Privind aprobarea actualizării valorii contribuției proprii, de la bugetul local, pentru implementarea Proiectului de Investiție „Eficientizarea energetică a cladirilor Liceului Carol I - Bicaz, județul Neamț"

DISPOZIȚIE DE ȘANTIER NR 2 DIN 08.07.2020

Denumirea obiectivului de intervenții: „EFICIENTIZAREA ENERGETICĂ A CLĂDIRILOR LICEULUI CAROL I, BICAZ, JUDEȚUL NEAMȚ"

NOTA DE CONSTATARE NR. 2

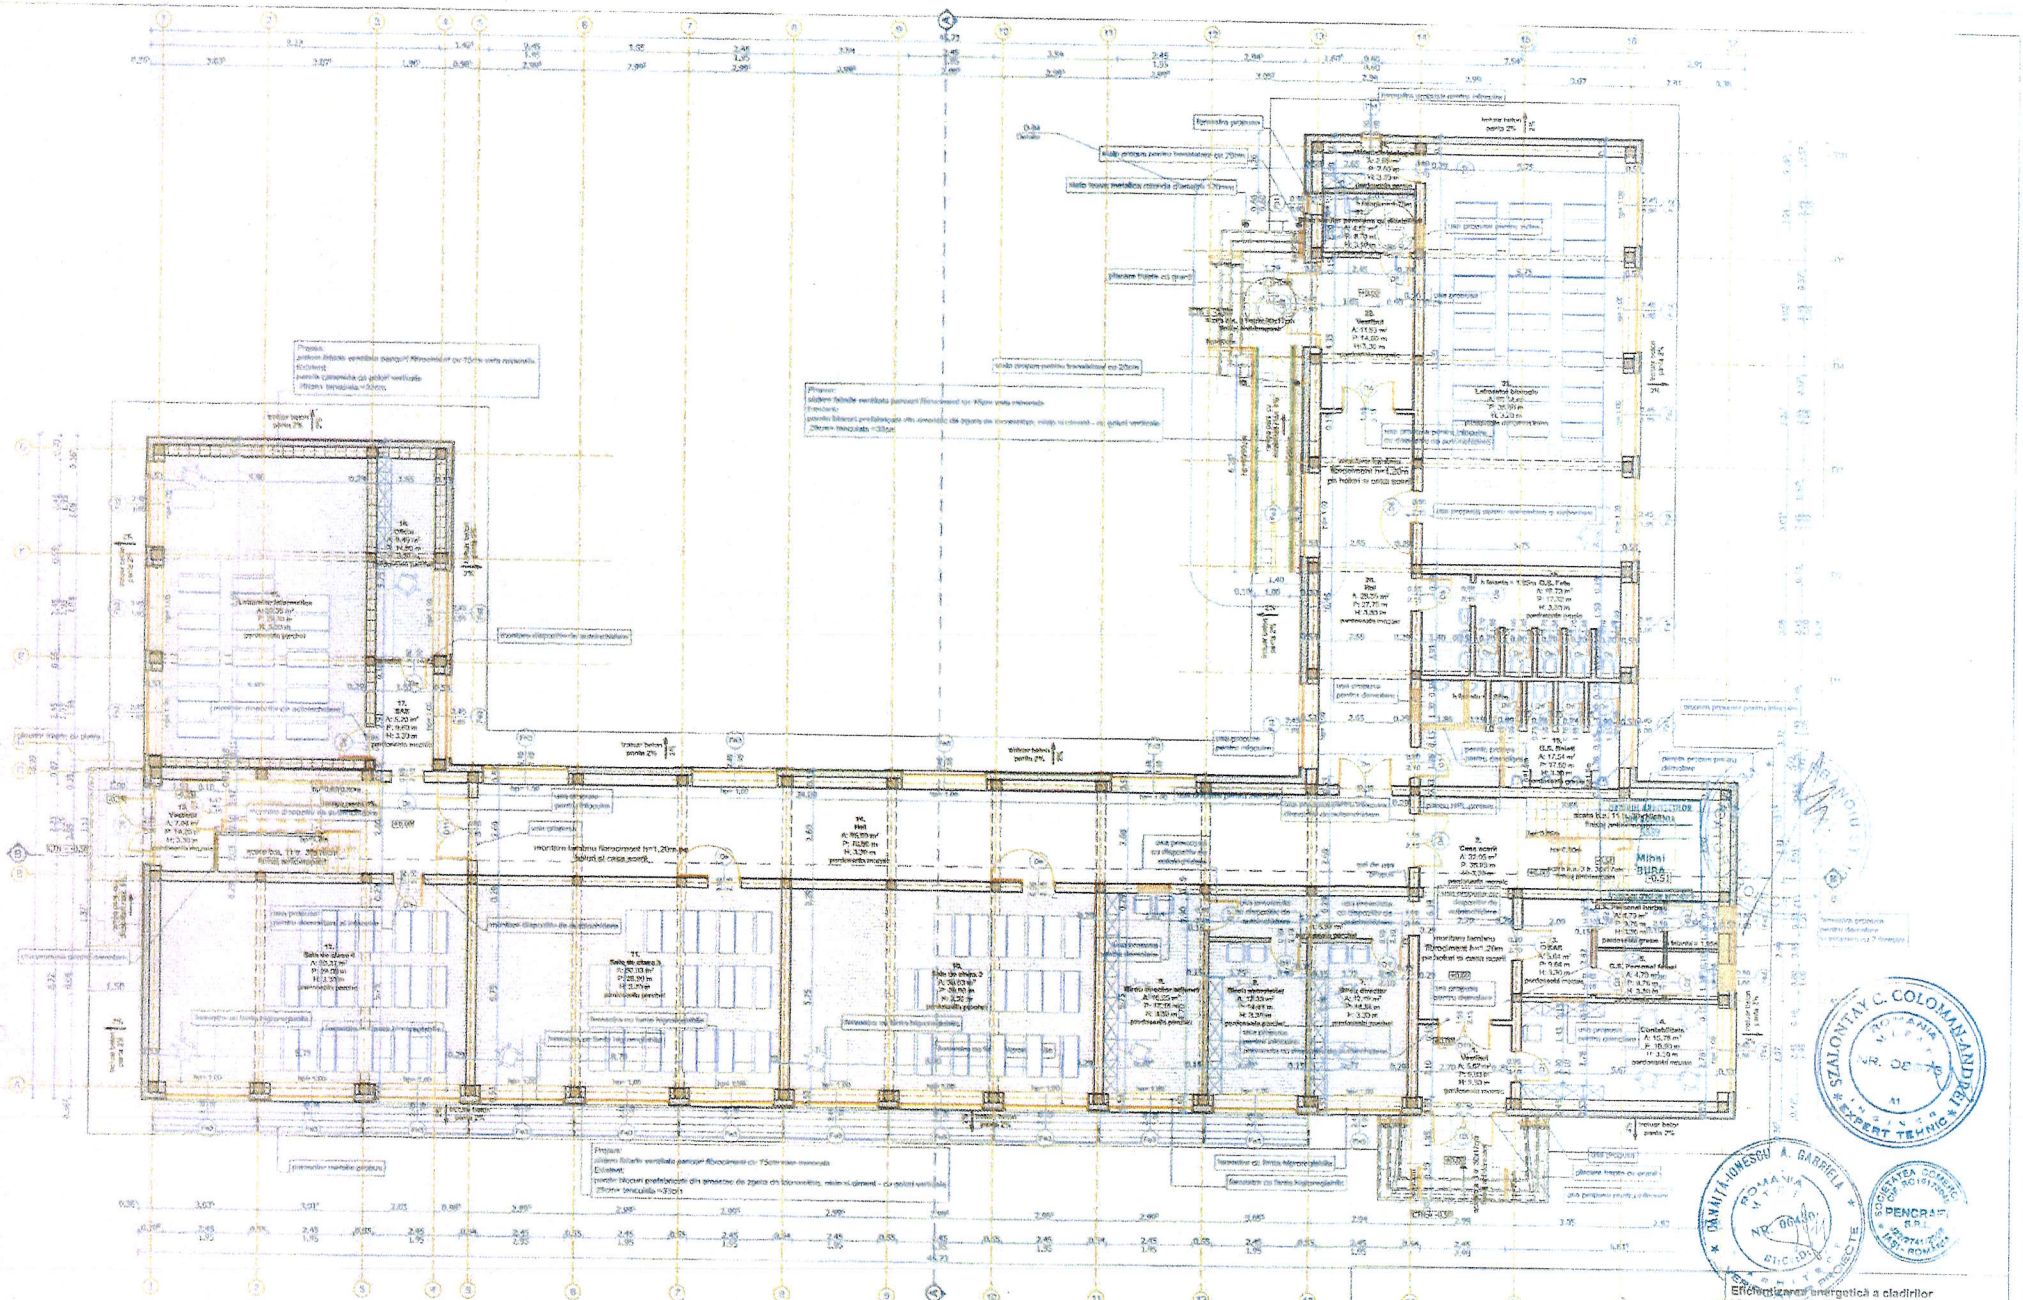
- In momentul executarii sapaturii pentru termoizolatia fundatiei s-a constatat ca betonul din fundatie nu a fost turnat in cofrag , acesta a fost turnat direct in sapatura. Din aceasta cauza betonul are un aspect neregulat pe care nu se poate aplica polistirenul extrudat asa cum este prevazut in PTh. S-a executat sapatura pe urmatoarele zone rezultind cota fundatiei astfel: corp C1 ax D/7-8 h=1,90m; ax G/1-2 h=1,90m; ax D6/16 h=1,60m; ax D5/16 h=1,60m; ax A/16-17 h=1>90m> corp C2 ax 1/C-D h=1,90m. Inaltimea este considerata de la cota terenului amenajat. Soclul are o inaltime de aprox. 50 cm.

- Se dispunea realizarea conform Plansei A039 CORP C1-DETALIU FATADA VENTILATA-SOCLU
- Se propune realizarea intrării dinspre hol și casa scării, fără ușă;

Privind traseele electrice pentru montarea lampilor electrice si circuite pentru prize

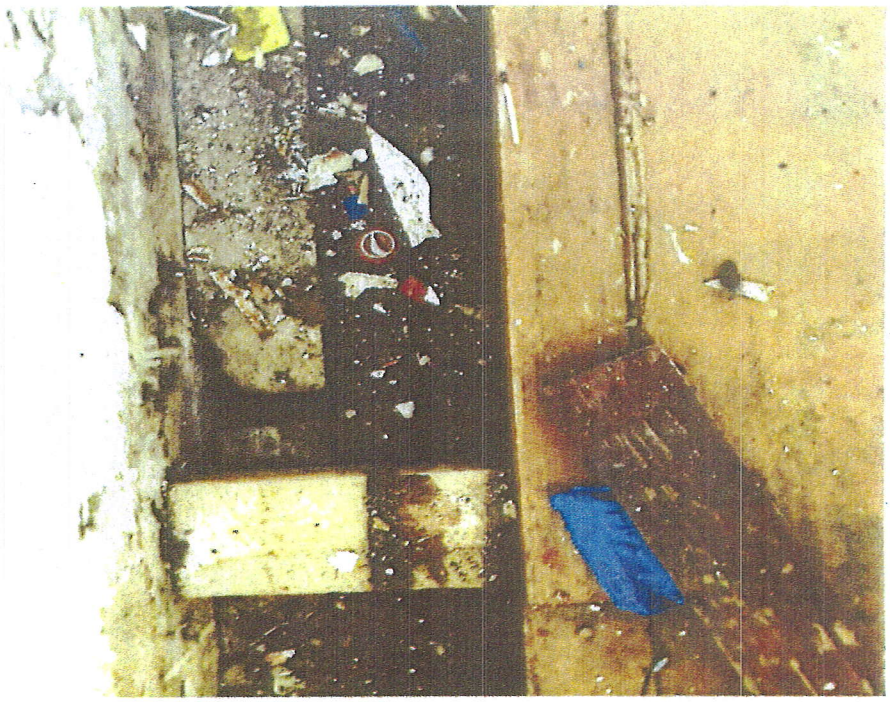
Va rugam sa analizati posibilitatea executarii traseelor electrice pe tavanele din clase, paralel cu grinzile din beton si nu perpendicular pe acestea, deoarece acestea trebuie sparte si este afectata structura de rezistenta. Atasam fotografii. In cazul in care sunteti de acord cu aceasta abordare va rog sa ne transmiteti plansele modificate.

Conform palnselor desenate circuiele de alimentare a lampilor trebuie facuta prin saparea in grinzi iar lampile se solicita alimentate pe lungime claselor pe 2 circuite a cate trei lampi fiecare.

PARDOSEALA DIN DUSUMEA SI PARCHET DEGRADATA

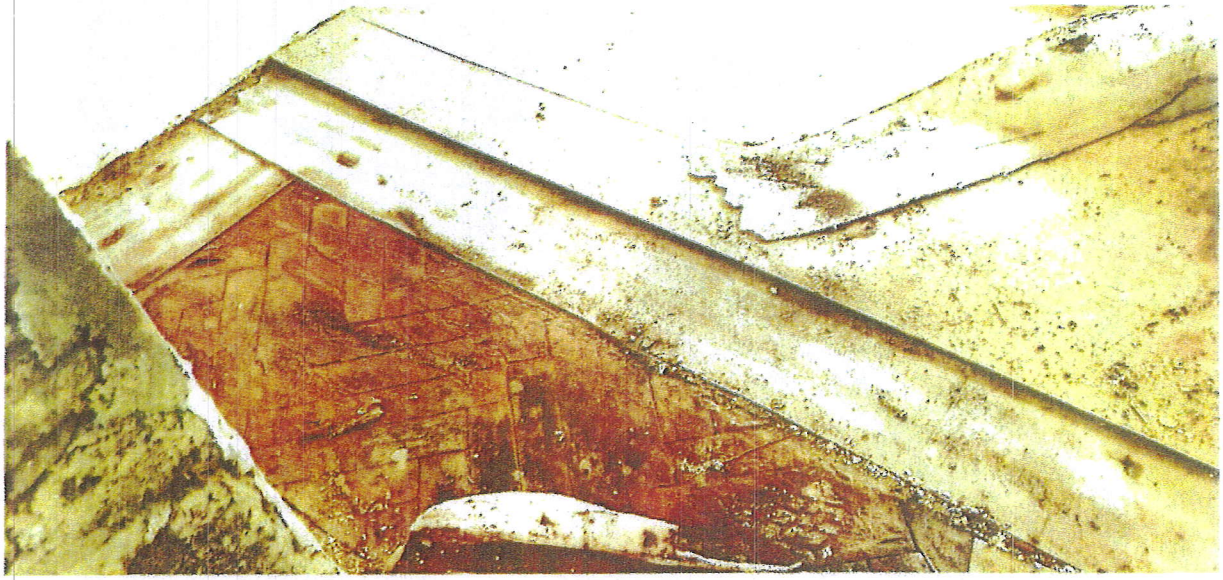
In urma demontarii instalatiei de incalzire s-a constatat o degradare avansata a pardoselilor din parchet, acestea fiind afectate de pierderile de apa si avariile de la instalatia de incalzire produse in timp.

Se poate observa ca pardoseala actuala din dusumea si parchet prezinta un avansat stadiu de uzura si degradare.

- Se dispune desfacerea pardoselilor existente, refacerea stratului suport si realizarea unor pardoseli noi.

EXECUTARE SAPATURA PENTRU TERMOIZOLATIA FUNDATIEI

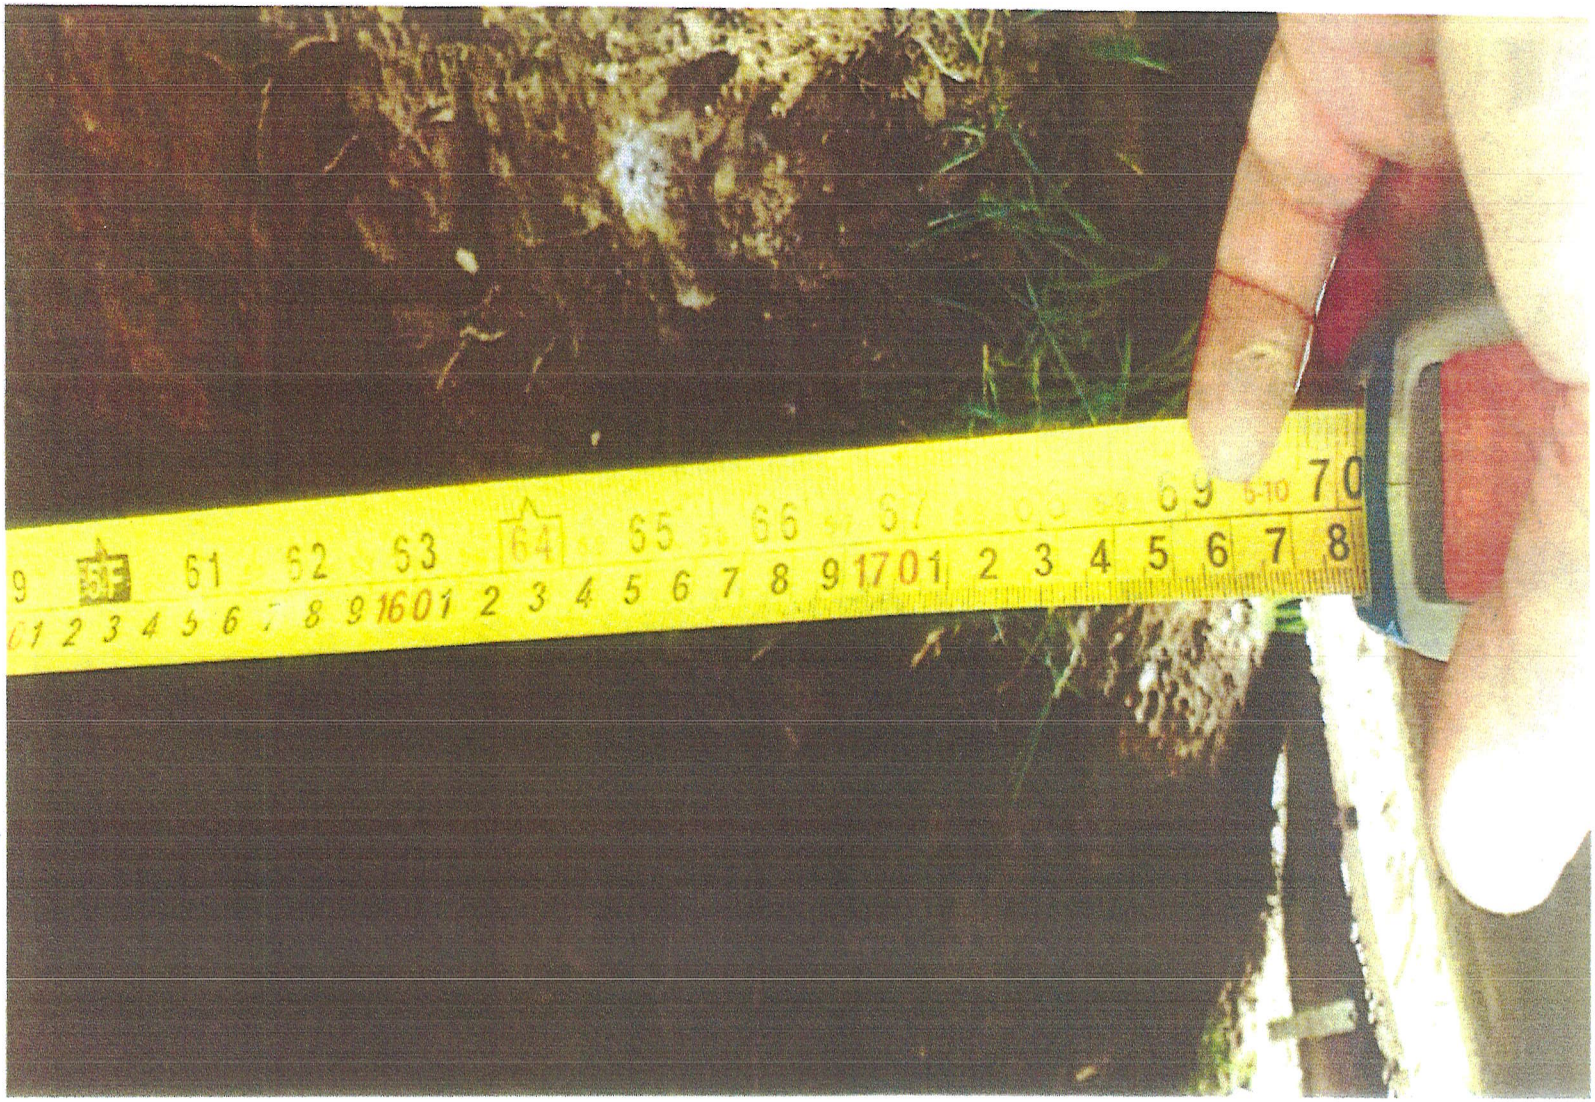
In momentul executarii sapaturii pentru termoizolatia fundatiei s-a constatat ca betonul din fundatie nu a fost turnat in cofrag , acesta a fost turnat direct in sapatura. Din aceasta cauza betonul are un aspect neregulat pe care nu se poate aplica polistirenul extrudat asa cum este prevazut in PTh. S-a executat sapatura pe urmatoarele zone rezultind cota fundatiei astfel: corp C1 ax D/7-8 h=1,90m; ax G/1-2 h=1,90m; ax D6/16 h=1,60m; ax D5/16 h=1,60m; ax A/16-17 h=1,90m, corp C2 ax 1/C-D h=1,90m. Inaltimea este considerata de la cota terenului amenajat. Soclul are o inaltime de aprox. 50 cm. Atasam fotografii.

Solicitam analizarea situatiei din teren si prezentarea modalitatii de executie a termoizolatiei pe zona de fundatie (material, inaltime de aplicare, cantitate, etc).

Se poate observa ca a fost turnata fundatia direct in sapatura fara a fi cofrata
